東海第二発電所

工事計画認可申請に係る論点整理について (コメント回答)

平成30年8月20日

工事計画認可申請に係る論点整理について(コメント回答)(1/5)

図1 安全弁設置位置概要図

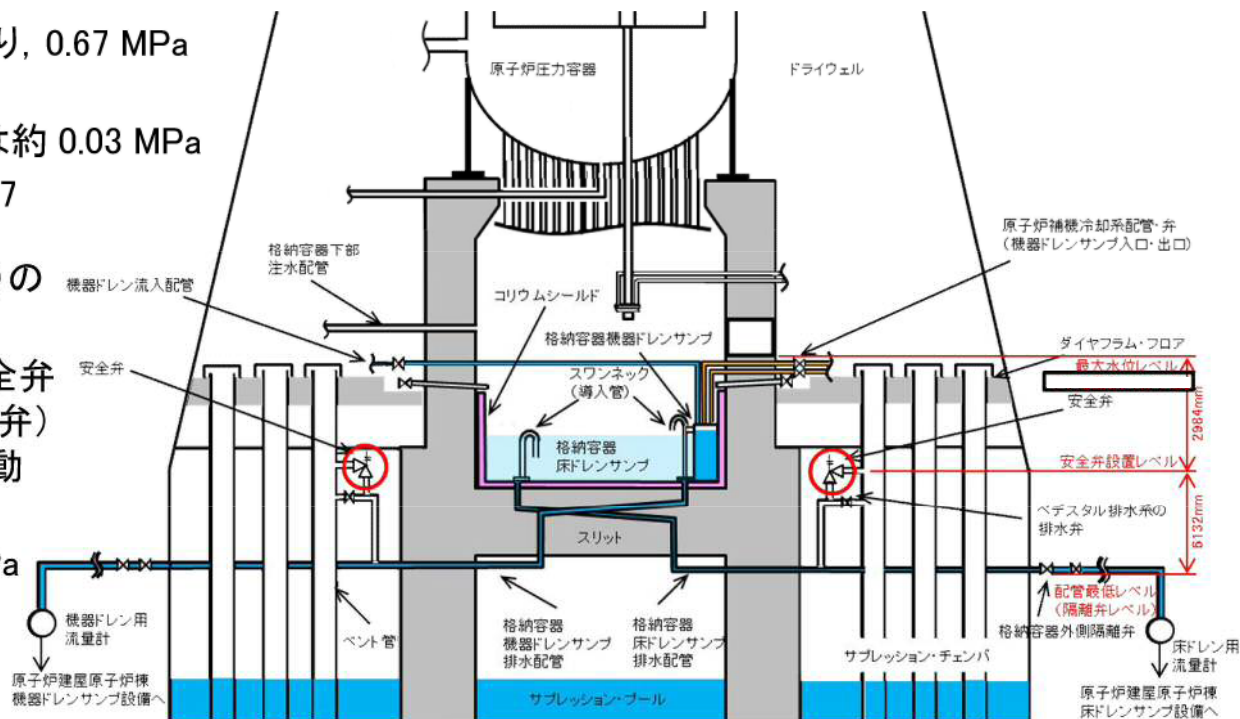
＜コメント⑦＞ 1. 排水配管の使用圧力の考え方について説明すること。
2. 安全弁の吹出しについて想定される事象を整理し、保守性の考え方、値や意味づけも含め明示すること。

- ・ PCVバウンダリの限界圧力 0.62 MPa (2Pd) 時でも、ペDESTAL内の最大水位維持に影響の無いよう、安全弁の吹出し圧力を、0.67 MPa と設定

- ・ 安全弁に係る排水配管(隔離弁含む)の最高使用圧力

⇒ 安全弁が吹出す際の圧力に、安全弁からの水頭差(格納容器外側隔離弁) 6,132 mm (0.0601 MPa) 及び作動圧力範囲を考慮

⇒ 以上より 0.76 MPa とする。
